工程指示 / 要求簡箋(E.I.)

工程指示編號：EI / 3049 / 21

工程名稱：亞皆老街中電

工程項目：欄河地盤用鐵件和鐵花 (T1-T3) (1-23/F) *(減去 T1-T3: 3-6/F)*

名稱	欄河鋼架鍍鋅槽鋼	制圖	CJM	2020.12.15	修改	A	
材料	90x90x8mm 鍍鋅鋼通 (材質: SJ275)	復核	SHUI	2020.12.20	日期	2021.01.28	
顏色	90x64x8mm 熱浸鋅	批準			圖號	GS01-AK07

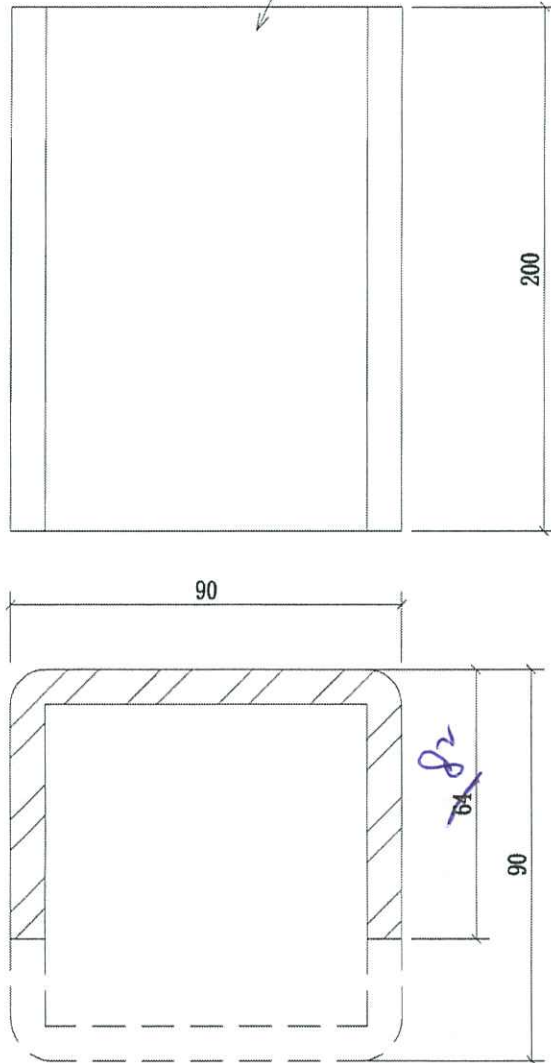
A 版: 按現場需求加高鐵槽至 82mm. 預石矢公差用.

90x64x8mm 鍍鋅槽鋼
由90x90x8mm 鋼通裁取

預設公差用
